**Verslag huishoudelijke elektrische installatie op laagspanning en zeer lage spanning****Algemeen:**

Referentie: 012-20260505-05	Datum controle: 05/05/2026
Keurder: 012

Eigenaar: Onbekend	EAN-code: 541448820043291050
Adres installatie: Meulegoor 33, 2370 - Arendonk	Nummer teller(s): 1SAG1100454507
	Distributienetbeheerder installatie: Fluvius
Datum uitvoering installatie: <input type="checkbox"/> Vóór 01/10/1981 <input checked="" type="checkbox"/> Tussen 01/10/1981 en 01/06/2020 <input type="checkbox"/> Vanaf 01/06/2020	
Type: <input checked="" type="checkbox"/> Woonenheid <input type="checkbox"/> Niet-huishoudelijk <input type="checkbox"/> PV <input type="checkbox"/> Batterij <input type="checkbox"/> Laadpaal

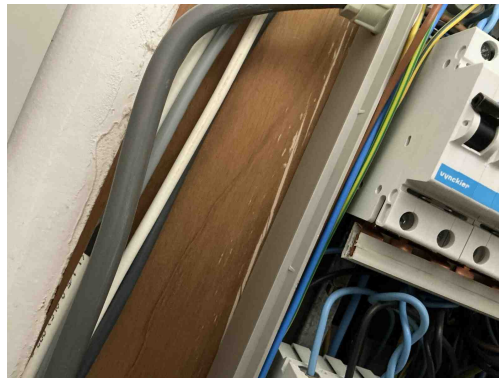
T21 - Het elektrisch materieel is niet geplaatst volgens de voorschriften van de fabrikant/ regels van goed vakmanschap . (Boek 1: 1.4.1.3)

Opmerking: Oa kamgeleider niet afgedekt ,geleiders niet afgedekt bord 1

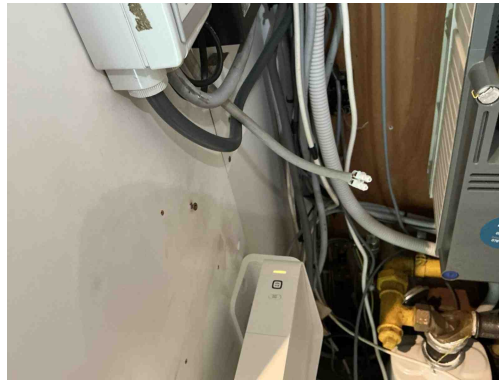
T21 - Het elektrisch materieel is niet geplaatst volgens de voorschriften van de fabrikant/ regels van goed vakmanschap . (Boek 1: 1.4.1.3)

Opmerking: Oa kamgeleider niet afgedekt ,geleiders niet afgedekt bord 1

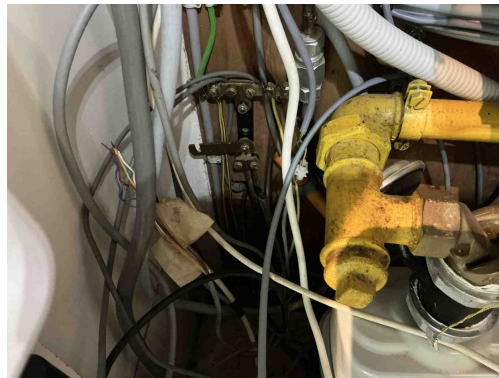
C35 - Er zijn doorverbindingen gemaakt met lusterklemmen; er kon niet aangetoond worden dat deze klemmen geschikt zijn voor de aanwezige spanning, stroom en draadsectie en dat ze "CE" zijn (Boek 1: 1.4.2.1.).

Opmerking: Oa bord 1

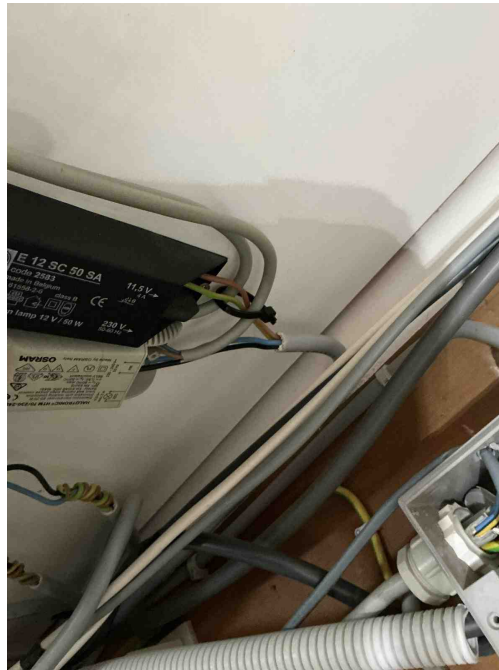
C35 - Er zijn doorverbindingen gemaakt met lusterklemmen; er kon niet aangetoond worden dat deze klemmen geschikt zijn voor de aanwezige spanning, stroom en draadsectie en dat ze "CE" zijn (Boek 1: 1.4.2.1.).

Opmerking: Oa bord 1

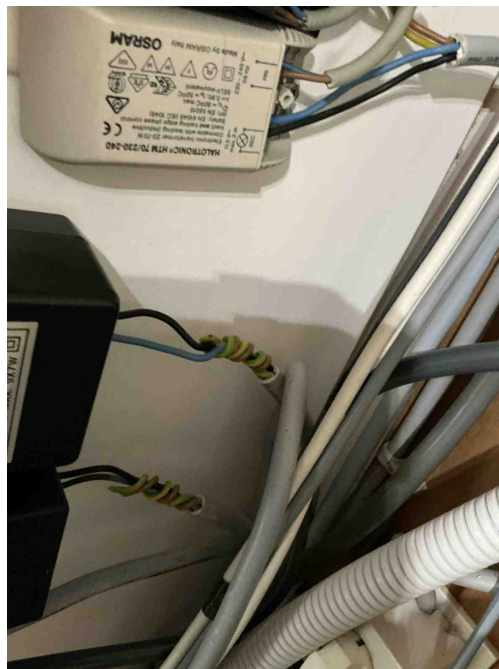
C21 - Het gebruik van geleiders van het type VOB, zonder bijkomende afscherming is niet toegestaan (Boek 1: 5.2.9.6).
Opmerking: Oa bord 1,kelder

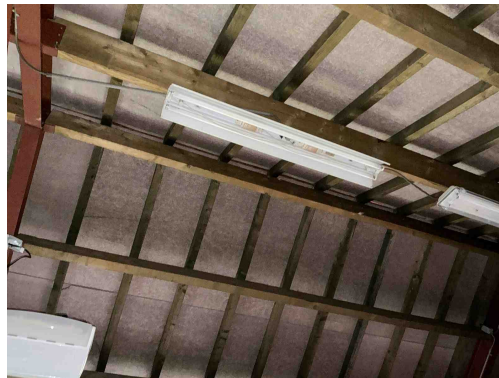
C21 - Het gebruik van geleiders van het type VOB, zonder bijkomende afscherming is niet toegestaan (Boek 1: 5.2.9.6).
Opmerking: Oa bord 1, kelder

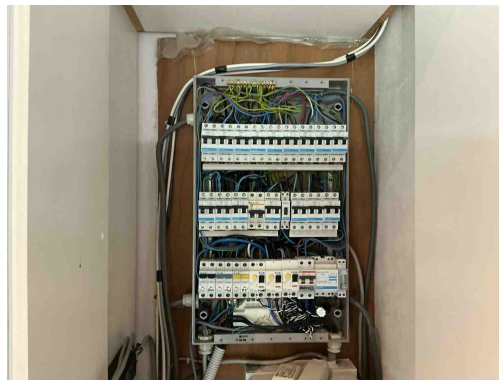
T23 - Het elektrisch materiaal is beschadigd. (Boek 1: 1.4.1.3).
Opmerking: Oa verlichting garage
